平成27年3月23日に第7回砂蘭部川河床低下対策委員会が開催されました。砂蘭部川の河床低下対策のための施設配置案や砂防えん堤のスリット形状について議論されました。

日時：平成27年3月23日 9:00～12:30
場所：八雲町シルバープラザ

(3) 施工内容-4 置き土

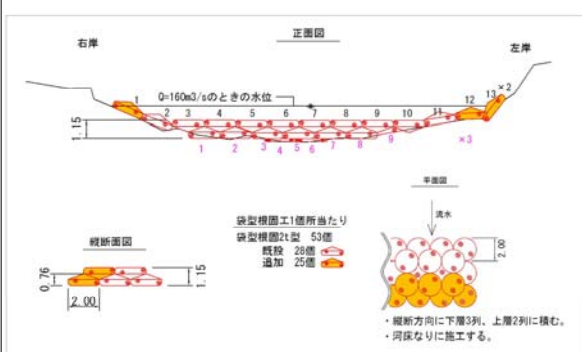
袋材が流失した場合、溝に流れが集中して、さらに浸食が進行することが懸念される。

- 2号砂防ダム下流にある溝埋工は、砂利で被覆されていない。
- 溝埋工は、あれ以上浸食されないように、軟岩を被覆するために、上流からの土砂を止めてやるために、溝埋工をして、溝埋工だけだと露出している部分が洗掘するので、間に間詰め石を置くという計画だと思っている。

(事務局から)置き土する計画でしたが、鮭の孵化時期であるため、年度内にできませんでした。左上図のように、時期のいいときに土砂を溝埋工の間に入れます。また、土砂を入れたときにどういった濁りがあるか、ということも押さえていきます。

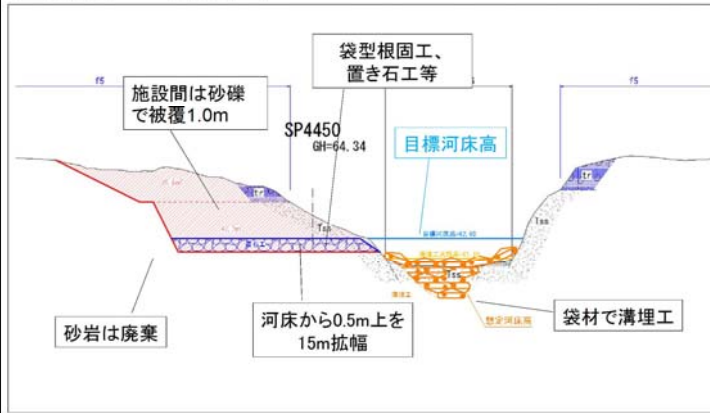
- 6月はフクドジョウ等他の魚類の繁殖期であるので、置き土は7月中旬から8月下旬くらいが適している。
- 前回委員会で試験施工しないと決まったが、実際はしている。どうにか。

(事務局から)委員会で決まったので復旧はしていません。ただし、袋型根固工は、そのままでは河岸浸食が心配されるので補強するということでした(左下図)。溝埋工は、グランドキャニオン箇所にコンクリート殻を投入する等のお話でしたので、実施することが委員会で決定されたと認識して実施しました。河川にとって悪い影響があれば撤去することもあります。

河床低下対策のための施設配置案

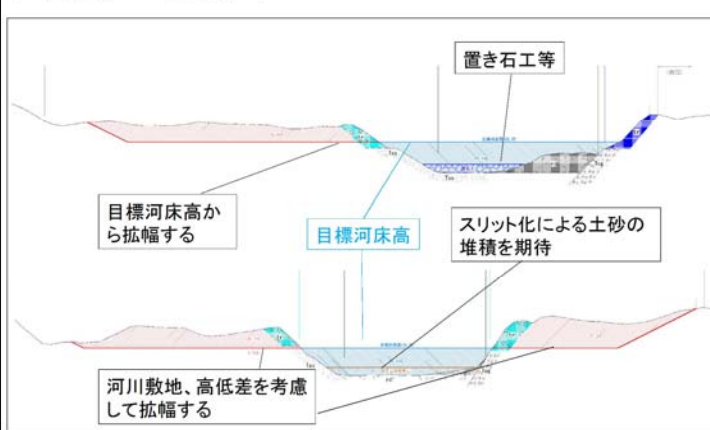
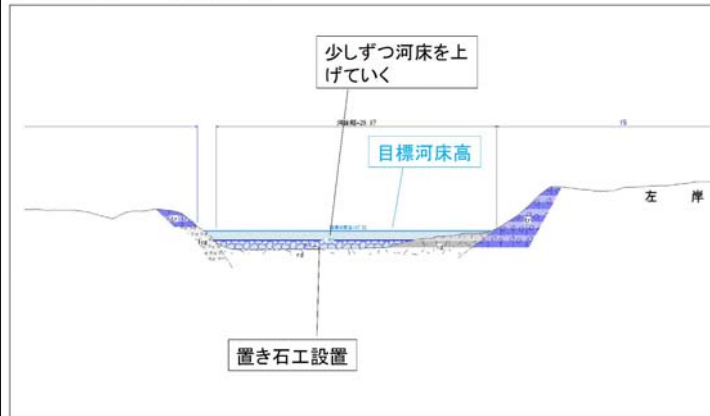
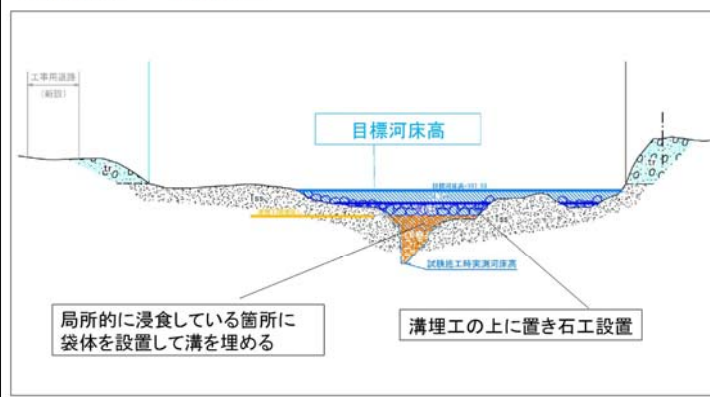
- 置き石の石が足りないのではないか。溝埋工や置き石工をして、それを埋める土砂は、他から持ってこなくてもあるのか。1号砂防ダムや2号砂防ダムには大きい石が多くある。それらを有効活用するために2号砂防ダムの下流に持ってきて配置する必要があるのではないかと。
- 段丘礫層を掘削した土砂も一つの供給源だし、それでも足りなければ上流から供給することとなると思う。

- 各砂防ダムは何年で満砂したのか。年間どれくらいの土砂が出てくるかがわかれば、覆礫したいボリュームでどれくらい年数がかかるかわかる。
- (事務局から)置き石や河道に埋める土砂は河道幅掘削した砂利で対応します。砂岩部分は捨てて砂礫で対応します。また、余った土砂を近隣の畑に入れることなど有効利用も考えています。

- 大きな石を下流に持ってくる必要はない。足りなければ袋型根固工で対応する等、あるものでやればよい。
- 帯工がいいのかどうか、きちっと議論してほしい。全て袋材で対応するのか。帯工の間隔は10mおきくらいにしないと大きな段差ができる。
- (事務局から)置き石工、袋型根固工やログダム工は適材適所で検討します。

- 間隔は勾配と川幅によって決まってくると思う。
- スリットしてから様子を見て配置していくのがいい。構造物を置くと下流が洗掘する。それに合わせてまた洗掘する。
- (事務局から)測定の結果、局所的な浸食や流れが変わったことによる浸食は確認しましたが、極端に下がるようなことはありません。
- 自然の川は動いている。石が動いたり、掘れたりするのは自然では当たり前のことで、スリットしても河床が砂利で埋まるという保障はない。川が氾濫したら農地が削られることも考えられる。自然に任せるのはリスクが大きく、リスクがあったときにどうするか、そこまで考えないといけない。

(3) 2号砂防えん堤スリット化イメージ

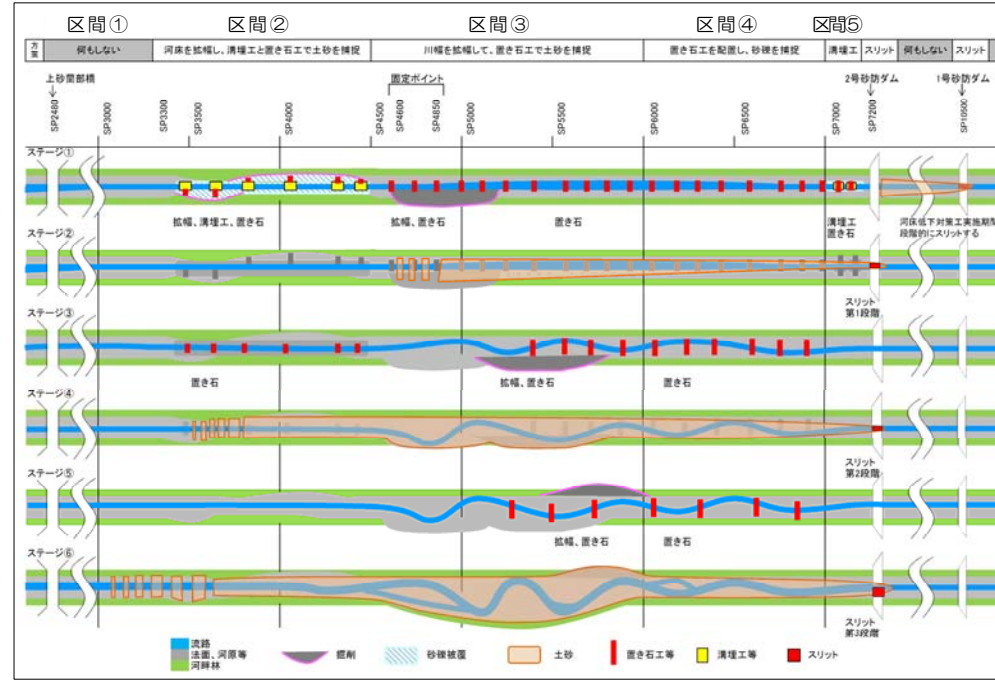
●スリットの間口について、流木が引っかからないという裏付けはあるのか。

●長方形ではなく逆台形にした方がよいのではないかと。

●2本のスリットを2倍の幅で1本にすることは可能か。

●国土交通省系は垂直型。林野庁は逆台形。管理主体が違うだけで目的や方法が違われる。垂直だと流木が詰まるが、斜めだと傾いて揺すられて流れるのである。逆台形で流木がたまっているのは見たことがない。野田追では3.5m幅でも流木が引っかかる。1号えん堤スリット案では1本3.8mだから2倍の7.6m、8mでも10mでもいい。開けてしまっていると思う。まずスリットしないと意味がない。

【事務局から】実績としては、流木長の1/2であれば通過するという事なので、それで設定しています。流木が引っかかった場合は維持管理の範囲で除去します。

【事務局から】全道的に砂防えん堤のスリットは長方形としています。一時的に土砂を後ろにためる堰上げ効果も必要なので、台形でなく長方形で検討しました。

【事務局から】1本も可能です。幅は単純に2倍になるかどうかは検討が必要です。今回の提案で2本にしたのは、背後の土砂をまんべんなく両側から出るようにするためです。委員会で決定されればそうします。

【事務局から】堰上げ効果を考えると逆台形の事例はありません。事務局で情報収集して設計前に委員会で報告します。

(1) 1号砂防えん堤安定化対策

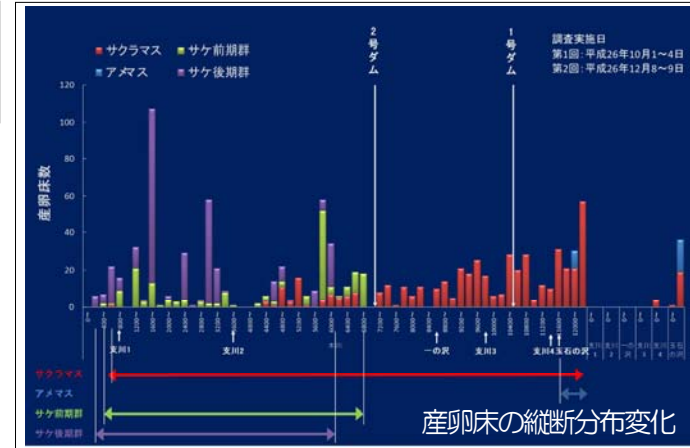
●腹付けは堤体の川上側でなく、川下側にすれば工事がしやすいのではないかと。

●下流側だと支点側が重くなるので、上流側を腹付けした方が腹付けの量が軽くて済む。

●腹付けは必要ない。切ってしまう方がいい。

【事務局から】下流側も可能ですが、水叩きの工事が必要になるため、上流側で考えています。
